## Stellungnahme als Träger öffentlicher Belange zu den „Grundsätzen zur Planung von großflächigen Solar-Freiflächenanlagen im Außenbereich“

Flintbek, den 3.4.2024

Abbildung 1: Freihaltezone im Umfeld von Wildquerungshilfen

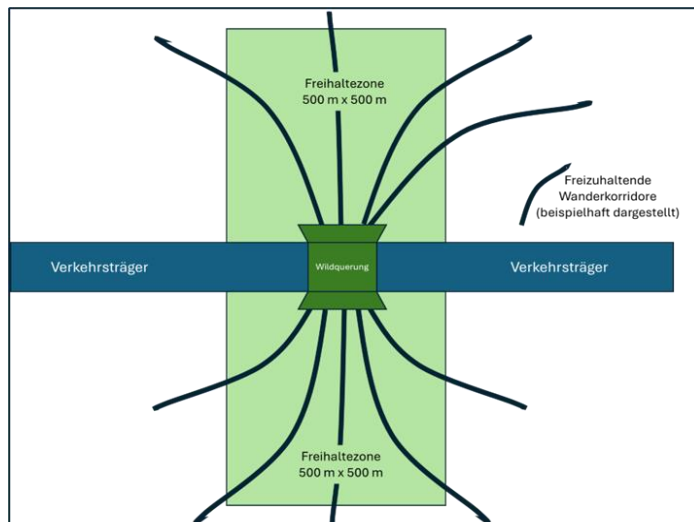
2. Laut dem vorliegenden Entwurf sollen gem. **IV. 19 Geeignete Standorte – Potenzialflächen**, „Flächen entlang von Bundesautobahnen, Bundesstraßen und Schienenwegen mit überregionaler Bedeutung, insb. die Kulissen der Teil-Privilegierung nach § 35 Absatz 1 Nr. 8 b) BauGB“ als geeignete Suchräume in Betracht. Es sind jedoch fachrechtlichen Rahmenbedingungen zu beachten, die - trotz grundsätzlicher Eignung - zu einem Ausschluss der Fläche führen können. Hierzu sollen die fachrechtlich zuständigen Behörden frühzeitig in Planungsprozesse eingebunden werden. Um die Prozesse zu vereinfachen und die ohnehin schon hohe Arbeitsbelastung der fachrechtlich zuständigen Behörden nicht unnötig zu erhöhen, fordern wir diesen Satz wie folgt umzuformulieren: „Flächen entlang von Bundesautobahnen, Bundesstraßen und Schienenwegen mit überregionaler Bedeutung, insb. die Kulissen der Teil-Privilegierung nach § 35 Absatz 1 Nr. 8 b) BauGB, mit Ausnahme des Umfeldes von Wildquerungshilfen (Grünbrücken, Wildtunnel, elektronischen Wildwarnanlagen), diese sind beiderseits der Querungshilfe auf einer Länge von jeweils 250 Metern und in einem Abstand von 500 Metern vom Verkehrsträger sowie im weiteren Verlauf der durch die Querungshilfe verbundenen Wanderkorridore von Solar-Freiflächenanlagen freizuhalten“. Zur Verdeutlichung unserer Forderung haben wir den Sachverhalt in Abbildung 1 dargestellt.

4. In **V. Flächen mit besonderem Abwägungs- und Prüferfordernis** heißt es, „realisierte und geplante Querungshilfen an großen Verkehrsinfrastrukturen einschließlich der damit verbundenen Zu- und Abwanderungskorridore. Das Wiedervernetzungs-konzept, welches im Rahmen der Umsetzung der landesweiten Biodiversitätsstrategie erarbeitet wird, und – perspektivisch – der darauf aufbauende landesweite Wildwegeplan, sind im Rahmen der Standortabwägung zu berücksichtigen.“ Hierbei wird Bezug auf das noch zu erarbeitenden Wiedervernetzungs-konzept und den noch zu erarbeitenden Wildwegeplan genommen. Da weder das Konzept, noch der Plan bisher existieren, fordern wir, an dieser Stelle zusätzlich den Rotwildwegeplan für Schleswig-Holstein aufzunehmen, der in dem Dokument „Rotwild in Schleswig-Holstein, Managementplan 2022-2025“ veröffentlicht wurde und über das Open-Data Schleswig-Holstein heruntergeladen werden kann (<https://opendata.schleswig-holstein.de/dataset/rotwildwegeplan-fur-schleswig-holstein>). Ferner fordern wir, dass „realisierte und geplante Querungshilfen an großen Verkehrsinfrastrukturen einschließlich der damit verbundenen Zu- und Abwanderungskorridore“ als Flächen mit fachrechtlicher Ausschlusswirkung, gem. VI definiert werden.
